Würdigung der im Verfahren vorgebrachten Stellungnahmen der Öffentlichkeits- und Behördenbeteiligung

Allgemeines:	
B-Plan Verfahren :	1233 – Löhrrerlen / Am Eckstein –
Veranstaltungsort:	Cafeteria der Gesamtschule Langerfeld,
	Heinrich-Böll-Straße 240, 42277 Wuppertal
Termin und Dauer:	03.11.2016, 18.00 – 19:45 Uhr
Leitung:	Frau Simon, Bezirksbürgermeisterin Oberbarmen
Verwaltung:	Frau Kahrau, Stadt Wuppertal, Ressort Bauen und Wohnen, Stadtplanerin

Würdigung

Abb. 2 Städtebaulicher Entwurf ohne Tageseinrichtung für Kinder auf dem Sportplatzgelände

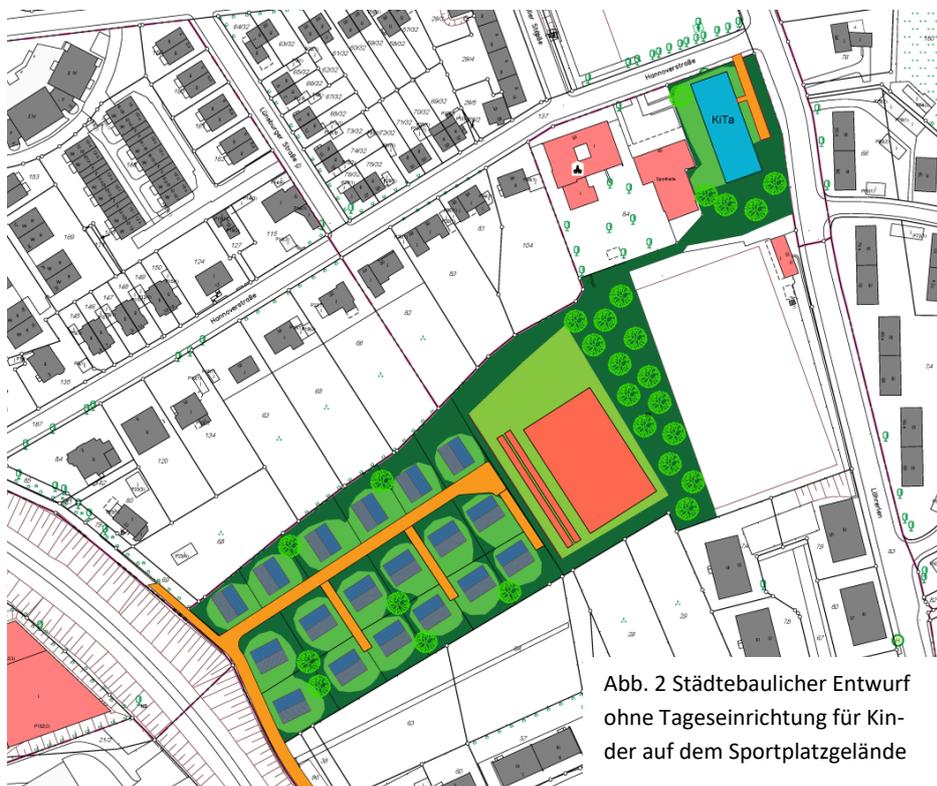
Ein Bürger schlägt vor, das Kleinspielfeld zu vergrößern und die Wohnbebauung zu reduzieren.

Der geplante Standort der Tageseinrichtung für Kinder zwischen Kleinspielfeld und Wohnbebauung wird in Zweifel gezogen und der Wunsch geäußert, den Kitastandort an den westlichen Planbereich zu verlegen. So könne die Einrichtung nur fußläufig erschlossen werden und es müsste keine neue Straße gebaut werden.

Die geplante Tageseinrichtung für Kinder soll gem. § 34 BauGB auf dem Grundstück Hannoverstraße Ecke Löhrrerlen realisiert werden. Der dort bis vor kurzem noch ansässige Tennisverein hat die Fläche aufgrund stark gesunkener Mitgliederzahlen freigegeben. Westlich des bestehenden Kunstrasenplatzes soll das Kleinspielfeld jetzt in einer

Durch die Verlegung der Tageseinrichtung für Kinder soll die Fläche für das Kleinspielfeld vergrößert werden. Zudem können im Gegensatz zu dem bei der Öffentlichkeitsbeteiligung gezeigten städtebaulichen Entwurf statt 15 Wohnge-

bäude ggfls. zunächst ca. 18 entstehen.
